Zienswijze oversteeek N518 – Gouw Zuiderwoude

Zienswijze NRD dijkversterking Monnickendam Zeedijk

Indiener: [REDACTED] (Dorpsraad Zuiderwoude)

Juli 2023, verzonden aan [REDACTED]

22 April 2020
Gelukkig is
alleen de fiets
overleden

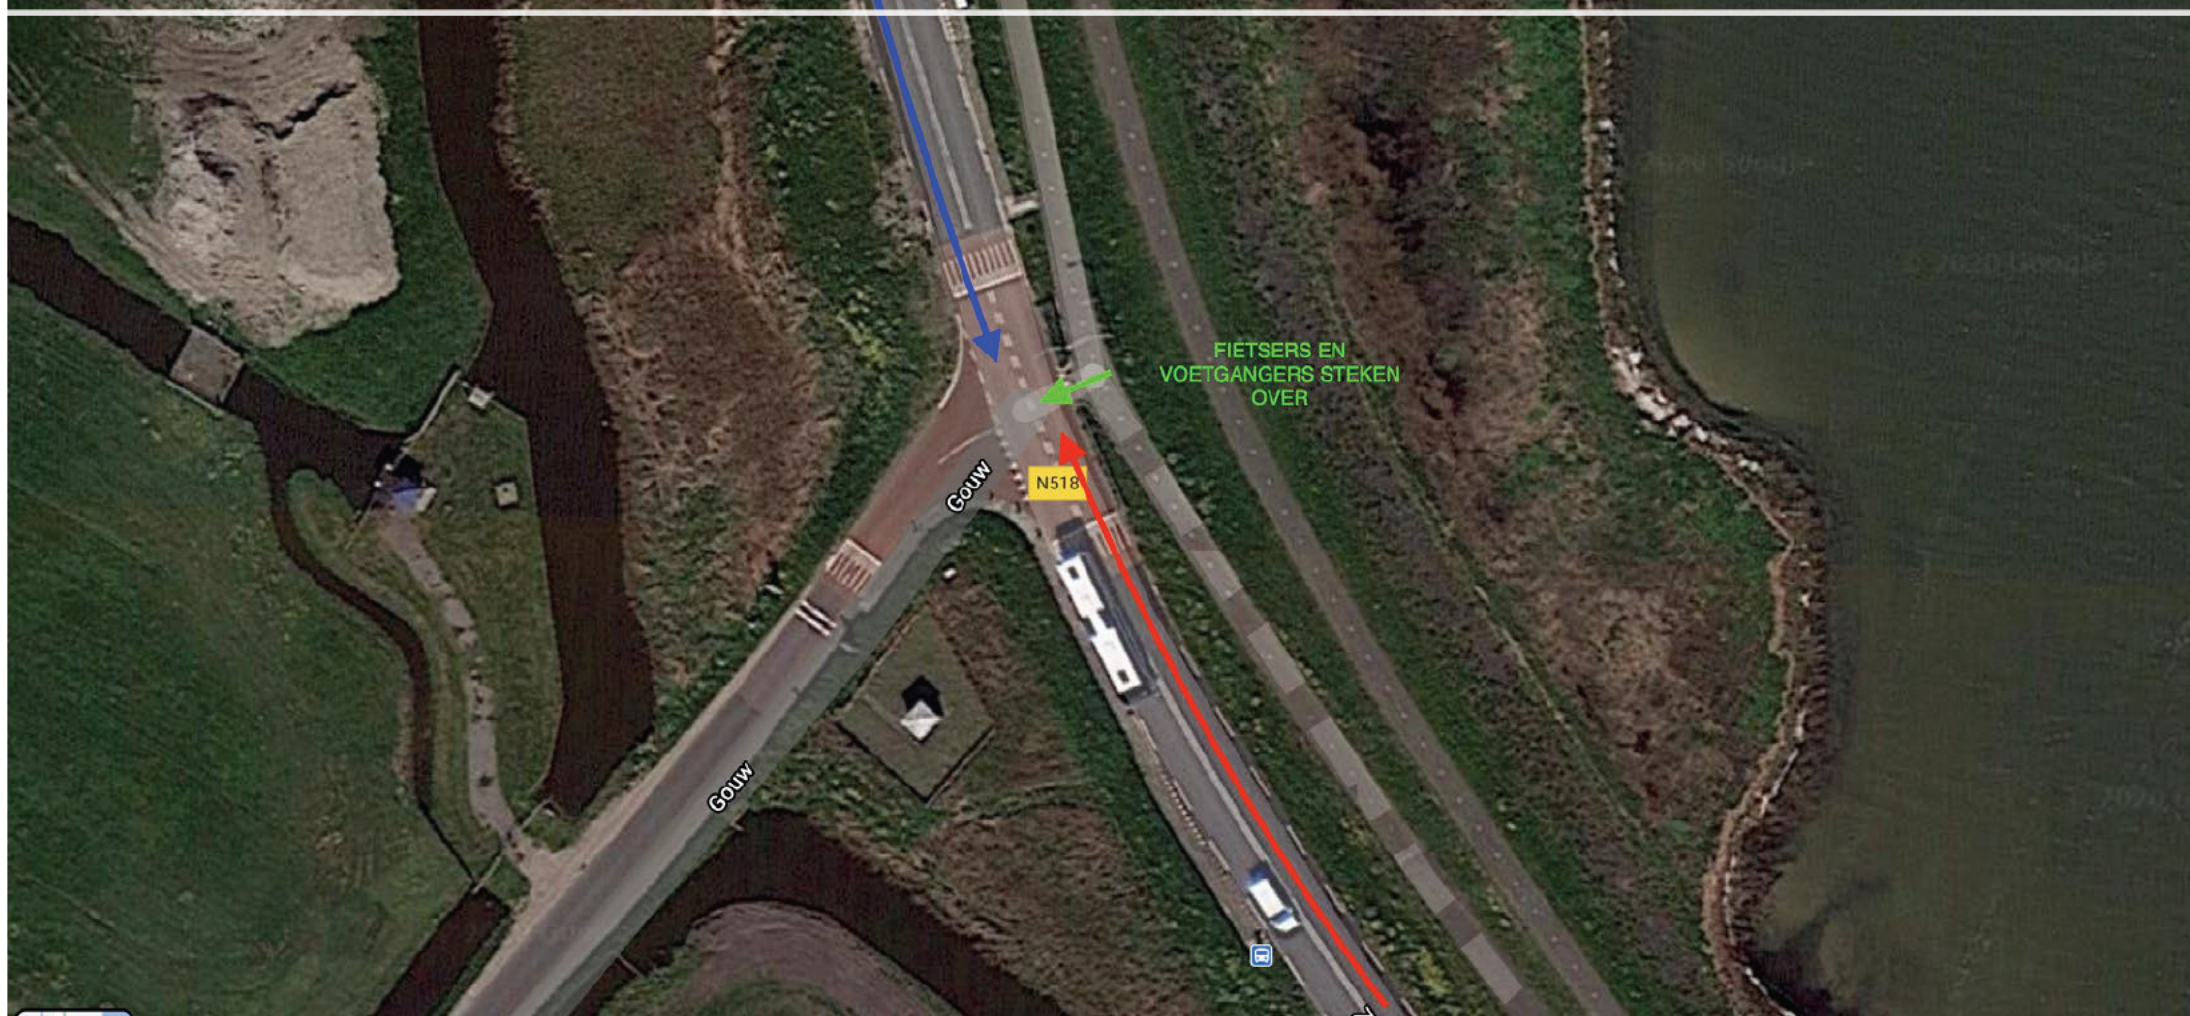
Oversteek is levensgevaarlijk voor fietsers

- Verschillende aanrijdingen geweest, nog geen dode (kwestie van tijd)
- Auto's rijden te hard richting Monnickendam (vanuit richting Marken)
- Auto's kunnen de oversteek pas op het laatste moment zien.
- Bord "60" valt niet op (omdat de noodzaak vertraging niet te zien is?)
- Auto's rijden doorgaans harder dan 80 km/uur op deze weg
- Fietsers en wandelaars zien aankomend verkeer ook pas erg laat

Denkrichting 1: Weg verleggen

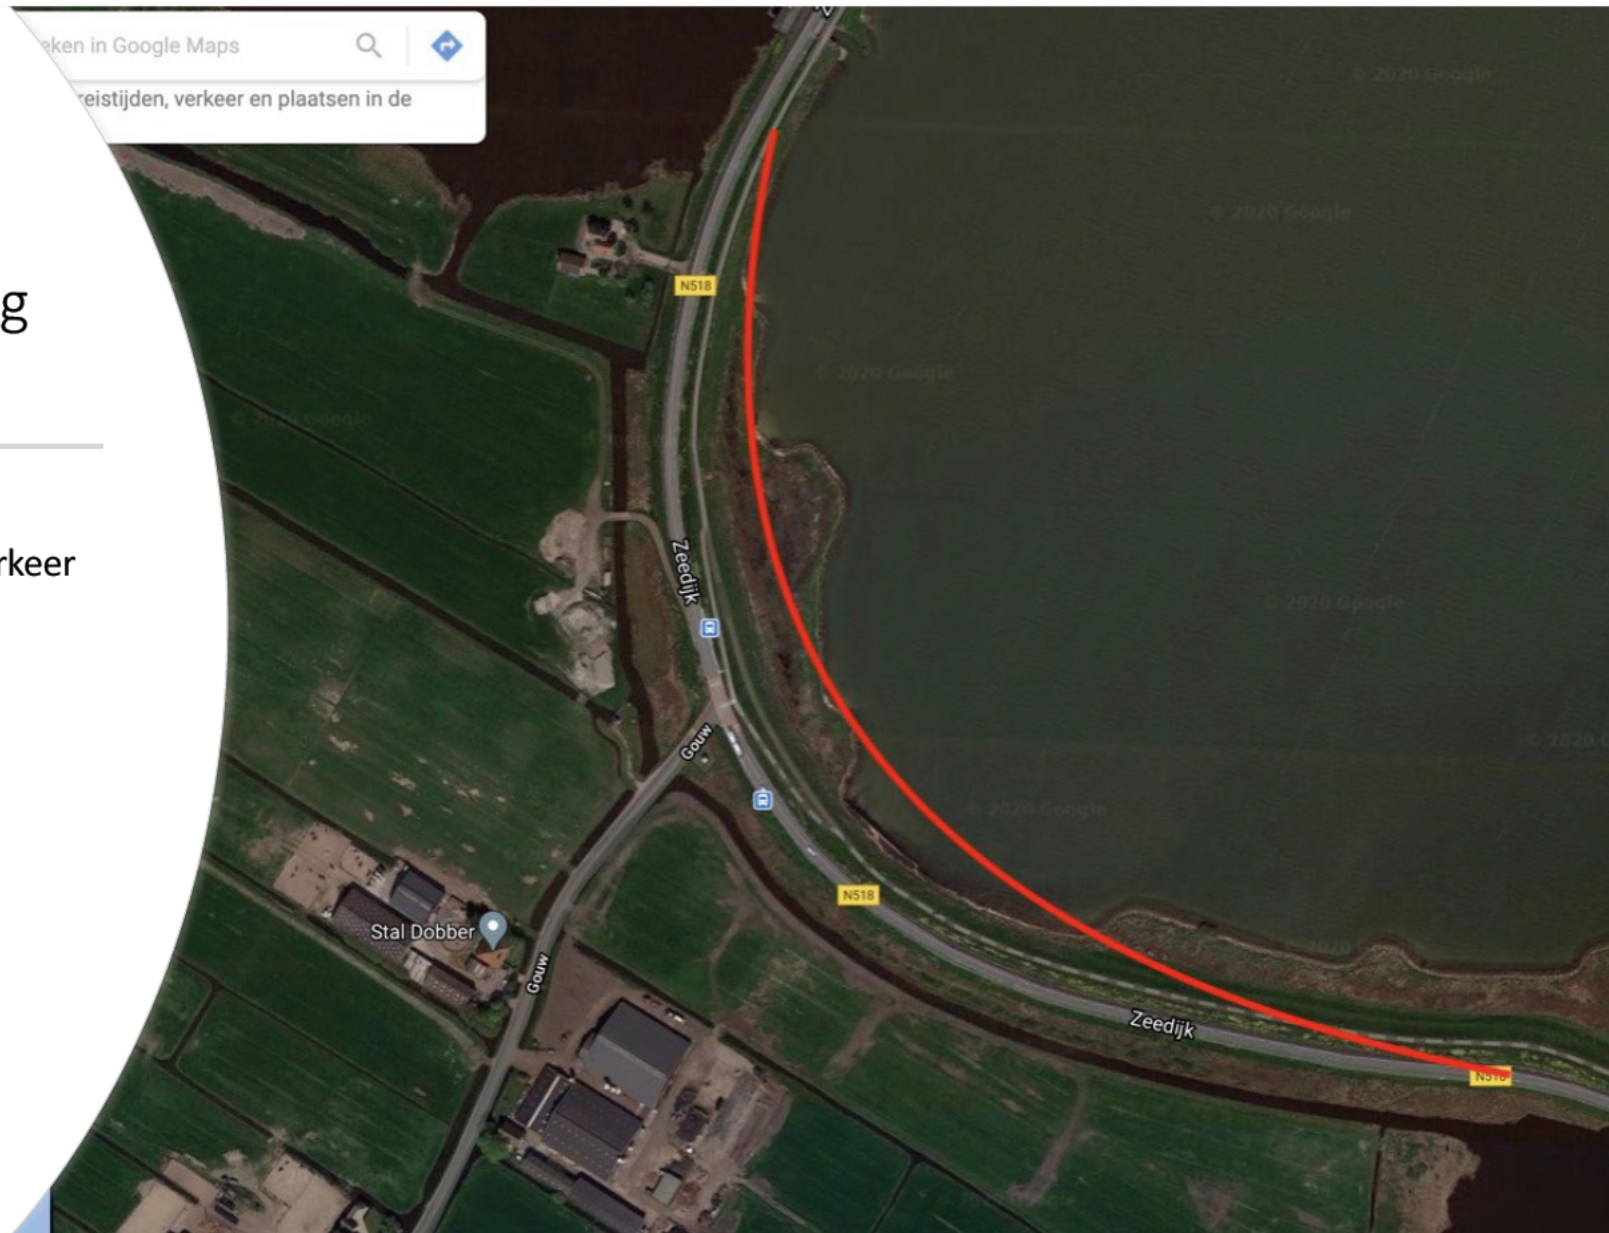
- Aandachtspunt: hoe wisselt langzaam verkeer en snel verkeer veilig van baan/kant?
